**INFORME DE HITO DE CONTROL
N° 012-2023-OCI/5353-SCC**

**OBRA “REHABILITACIÓN DEL LOCAL ESCOLAR N° 064,
DEL CENTRO POBLADO PAJARITOS DEL DISTRITO DE
CANOAS DE PUNTA SAL, PROVINCIA DE
CONTRALMIRANTE VILLAR - TUMBES”**

HITO DE CONTROL N° 1 – EJECUCIÓN DE OBRA

Imagen n.º 3
Detalle de cimiento armado en bloque I plano E-05 del expediente técnico.

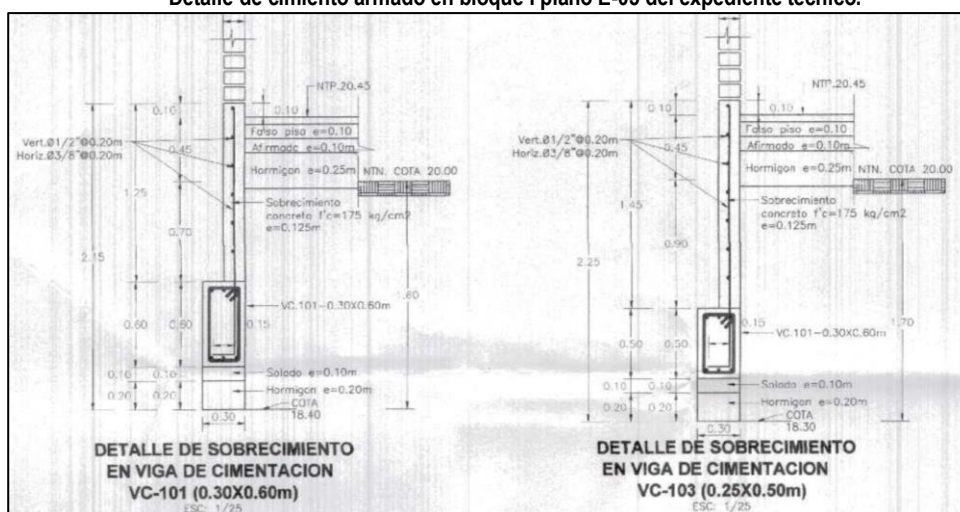
Ante el hecho constatado por la comisión de control, el ingeniero Hubert Jaime Chavez Dioses, residente de obra, señaló que se venía realizando de esa manera por proceso constructivo⁶, sin embargo, de la revisión a las especificaciones técnicas de las partidas de colocación de concreto contempladas en el expediente técnico de la Obra⁷, se advierte que, el vaciado deberá realizarse en forma continua en capas de espesor, tal que **el concreto no sea depositado sobre otro que**

ya ha endurecido lo suficiente como para causar la formación de juntas o planos de vaciado dentro de las secciones, sin embargo, con el vaciado de las vigas de cimentación realizado por el Contratista se están generando juntas de construcción dentro de la sección de la viga de cimentación, lo que resulta en deficiencia técnica.

Asimismo, como se aprecia en las imágenes n.ºs 1 y 4, los aceros colocados como refuerzo del sobrecimiento armado, **son de altura variable**, lo que podría ocasionar resistencias variables del cimiento armado, al tener el elemento en la parte final de la altura, zonas donde no tendrá la misma cantidad de acero, por cuanto, tal como se indica en la imagen n.º 3, correspondiente al plano E-05 “De Cimentación Bloque I”, que **especifica una altura uniforme de 1,45 m**, además, el hecho que las dimensiones del acero se hayan realizado de forma heterogénea, podría generar que el Contratista valore metros no ejecutados.

El vaciado discontinuo de concreto en la viga de cimentación genera juntas de construcción dentro de la sección del señalado elemento estructural, lo que podría causar debilitamiento del elemento, afectando la calidad de la obra y la configuración estructural del pabellón; de igual modo, el ejecutar altura variable de los refuerzos de acero en sobrecimiento armado, además de afectar la calidad, podría generar que se valore metros no ejecutados.

Imagen n.º 10
Captura de pantalla al 23 de mayo de 2023, donde se reporta que el profesional NO se encuentra habilitado por el Colegio de Ingenieros del Perú

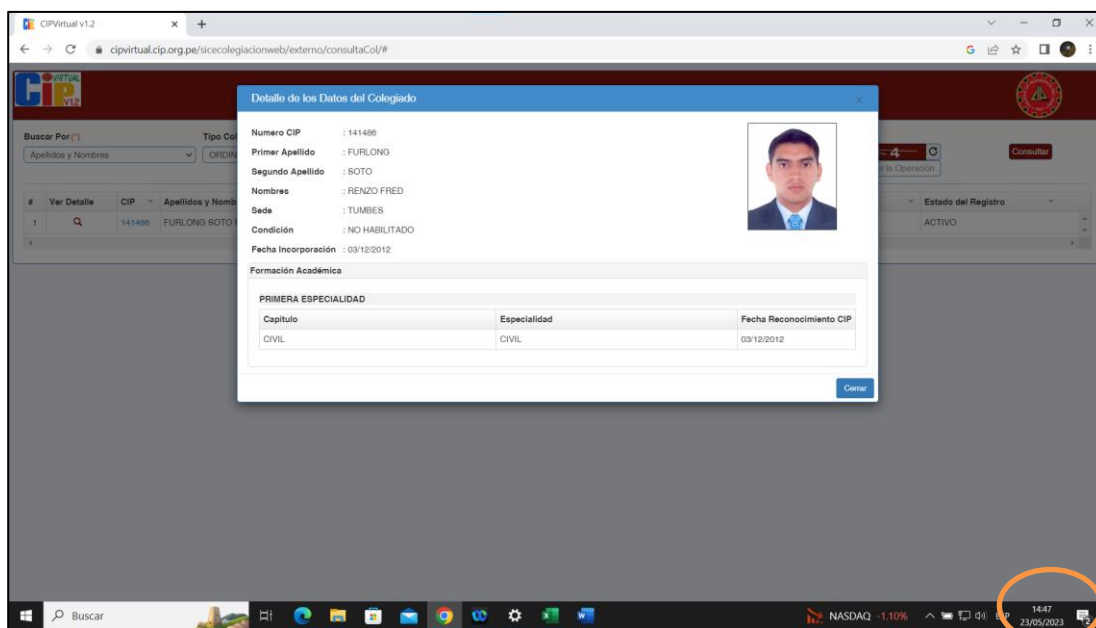
Por otro lado, **según reporte** de la consulta realizada el 23 de mayo de 2023 en el portal de “Búsqueda de Colegiados”²² del Colegio de Ingenieros del Perú, la comisión de control verificó que el ingeniero civil Renzo Fred Furlong Soto con CIP n.º 141486, profesional “Especialista en seguridad e higiene ocupacional y ambiental” del Contratista²³, **no se encuentra habilitado por el Colegio de Ingenieros del Perú**, conforme se visualiza en la imagen que se muestra a continuación:
